fallen Hæmsted, Hole  
dyrking + kraftlinje

Innberetning om befaring på (Lille) Hundstad,  
gnr. 210/1, Hole s. og p., Ringerike, Buskerud,  
15. juli 1977.

Nydyrkning på Hunstad, gnr. 210/1, Hole, Buskerud.

Omlegging av vei og fremføring av elektrisk strøm til  
Røysetoppen sykehjem.

No. 1/1000

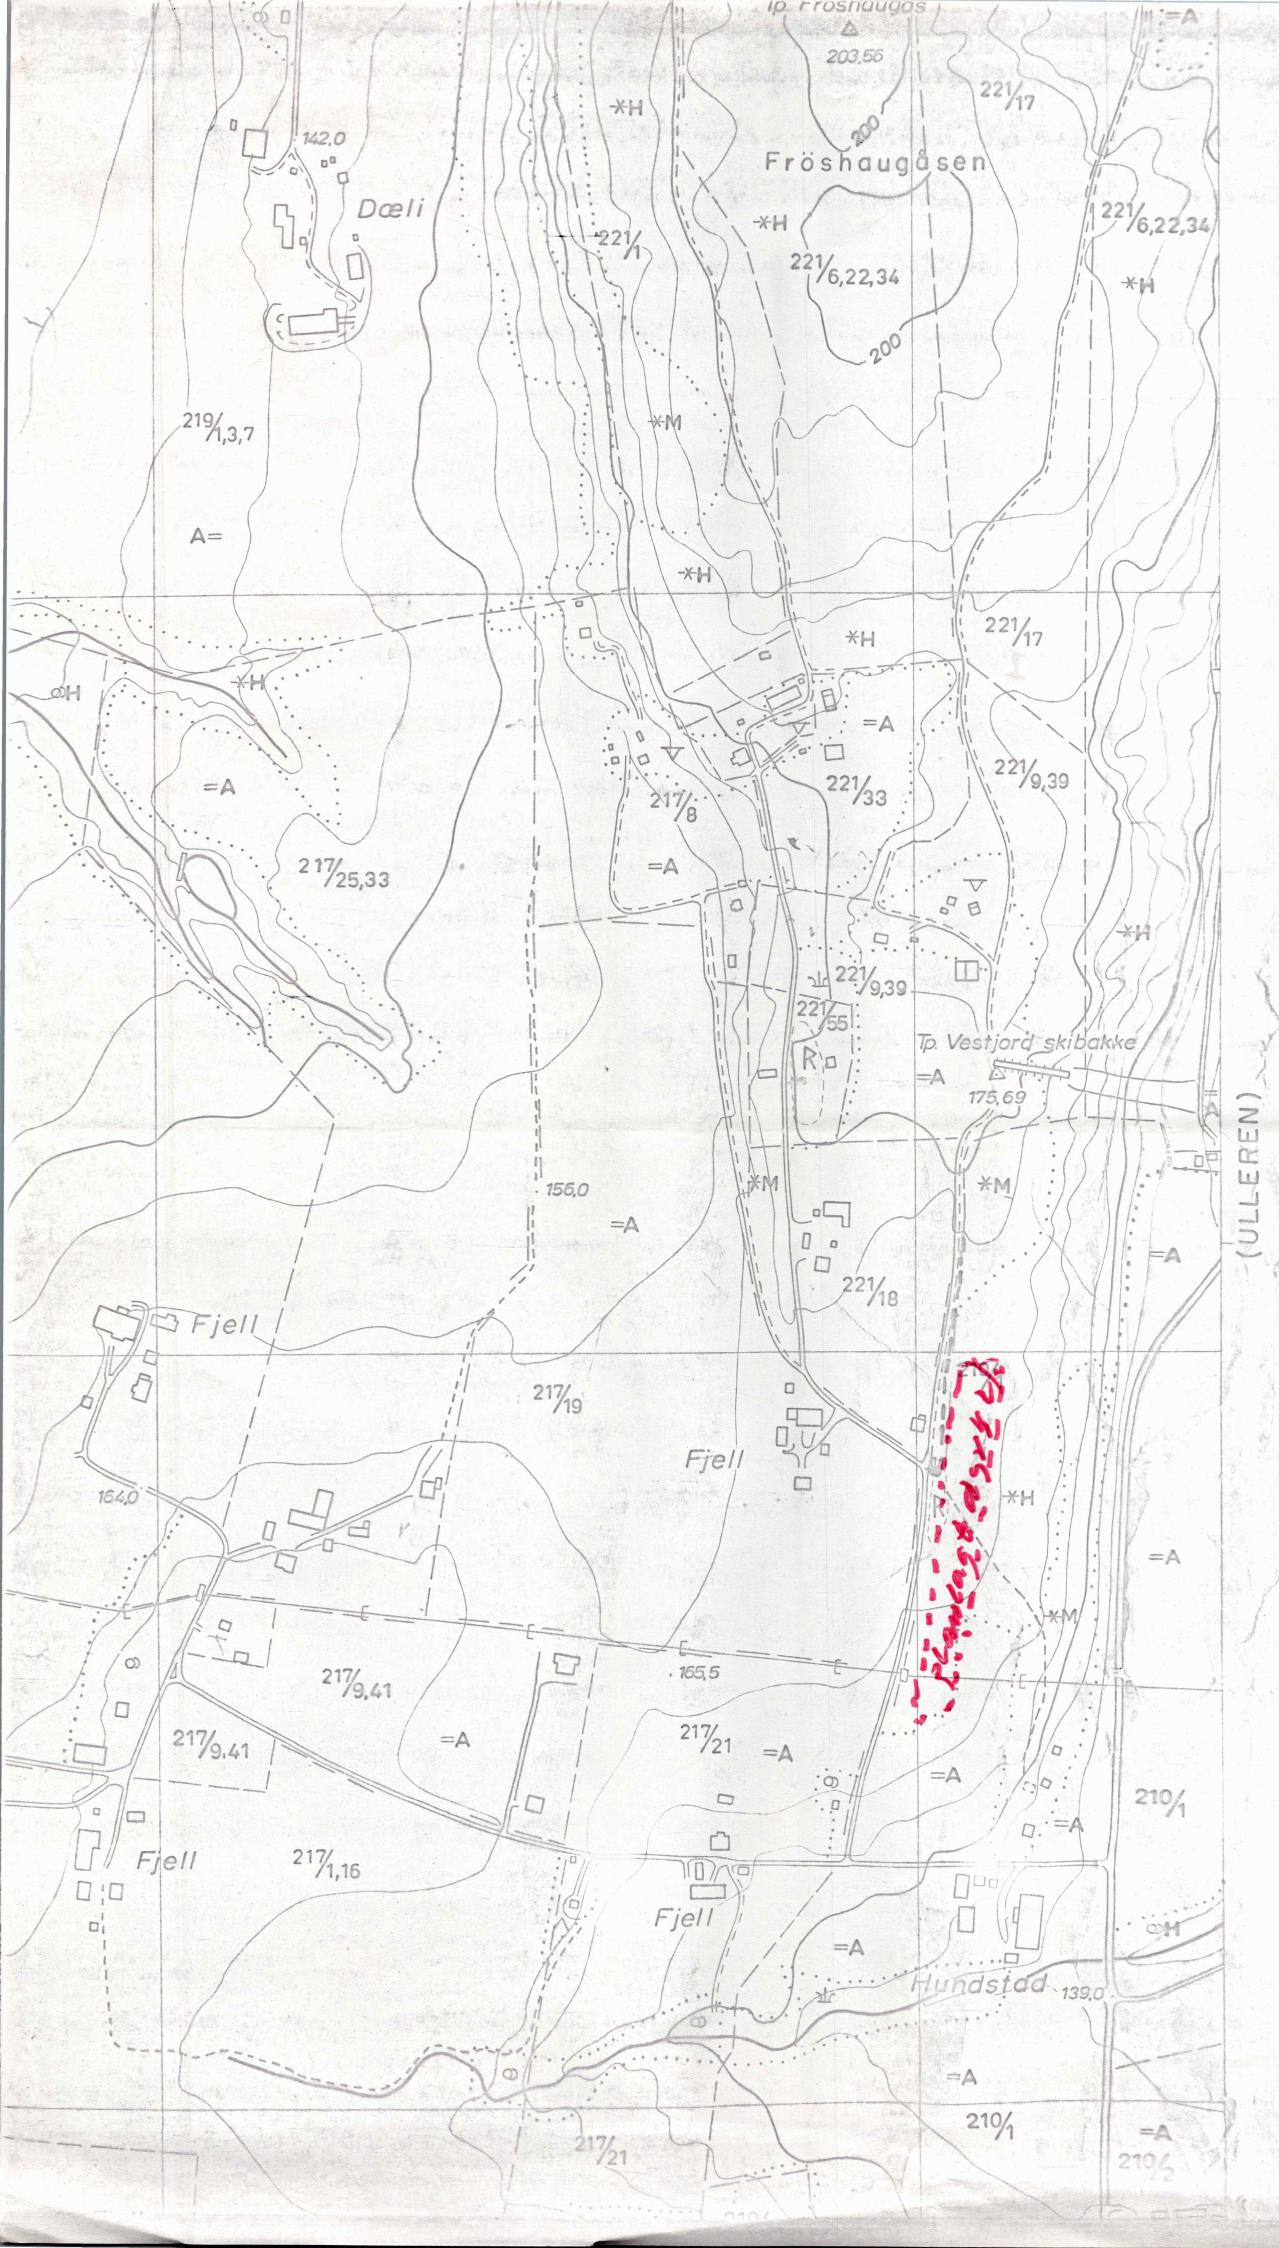
Ved planlegging er der satt igjen et parti mot veg opp mot  
Vestjord skibakke som ikke skulde berøres. se. vedl. kartkopi.

Etter planen skal ikke  
detta dyrkes

Universitetets Oldsaksamling har mottatt Deres brev av 9/8-1977 med bilag. Vi har også mottatt en kopi av dyrkingsplanen fra Fredrik C. Hildisch. På grunnlag av planen og befaring kan det fastslås at nydyrkningen ikke berører gravhaugene. Universitetets Oldsaksamling har derfor ikke innvendinger mot at planene gjennomføres.
